NOTA VAN ZIENSWIJZEN

Ontwerp TAM-omgevingsplan
Hoofdstuk 22g Klijndijk, Klijnstraat

Het ontwerp heeft van woensdag 5 november tot en met dinsdag
16 december 2025 ter inzage gelegen.

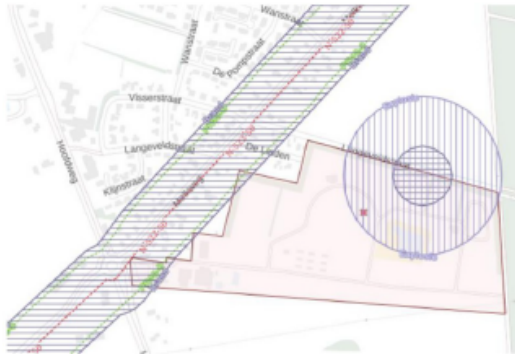
Om personen en gebouwen te beschermen tegen hoge waterstand is het van belang om geprognoseerde waterstanden te onderzoeken. De atlasleefomgeving.nl biedt die mogelijkheid. Op onderstaande kaart is aangegeven waar in het gebied ca. 10 cm water na een extreme bui kan ontstaan.

Mogelijke voorzorgsmaatregelen:

1. Grondverbetering

De hoogte van de waterstanden na een extreme bui zijn niet van dien aard dat hulpdiensten niet meer bij het object kunnen komen. Wellicht kan wel nog nagedacht worden over een goede afwatering of grondverhoging ter plaatse van de bebouwing.

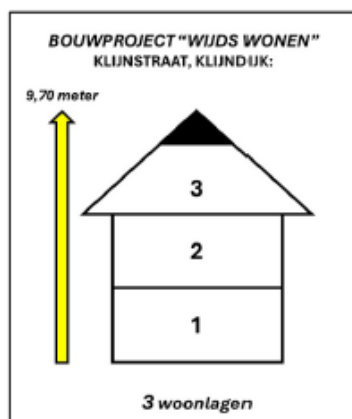
Dit hoogteverschil vinden wij disproportioneel en onaantvaardbaar. Het staat haaks op het weloverwogen besluit van de landschapsarchitect en de gemeente indertijd, om voor 8 laagbouw woningen te kiezen, die ook aansluiten bij de andere bebouwing aan de Klijnstraat (onze woningen). Dat de initiatiefnemers hun project de naam 'Wijds wonen aan de Klijnstraat' hebben gegeven is voor ons daarbij bijzonder wrang en vinden wij dan ook zeer ongepast.

Bij een bouwbreedte die niet binnen de bouwvlakken van het geldende plan past en een bouwhoogte van circa 10 meter hebben wij het uitzicht op bakstenen. Dit zorgt voor een beklemmende woonbeleving. Voor de bewoners van Klijnstraat nummers 19 en 21, waarvan de woningen direct grenzen aan een van de twee appartementencomplexen, is dit extra bezwaarlijk. Dit omdat de opgang van de appartementen op de verdieping zich direct naast hun woningen bevindt en deze appartementen een balkon hebben.

Vanaf de verdieping kan zo in de tuinen van Klijnstraat nummers 19 en 21 worden gekeken. Weliswaar hebben de initiatiefnemers na ons bezwaar hierover het betreffende appartementencomplex in hun tekeningen verder opgeschoven richting de Hoofdweg, maar daarmee is de negatieve invloed op privacy en woonbeleving niet weggenomen.

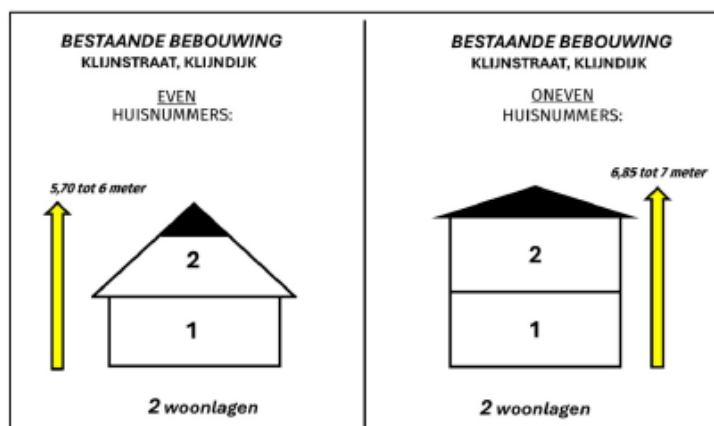
Nu schrijft het college het volgende in hun brief aan Dorpsbelang Klijndijk d.d. 25 februari 2025 (Bijlage 13 Participatie dossier), in de alinea getiteld 'Ruimtelijke Inpassingen':

(...) De nieuwe woonbebouwing bestaat uit maximaal twee bouwlagen met een kap. Ook de bestaande bebouwing aan de Klijnstraat bestaat uit twee bouwlagen met een kap. (...)

Deze vergelijking is **onjuist**.
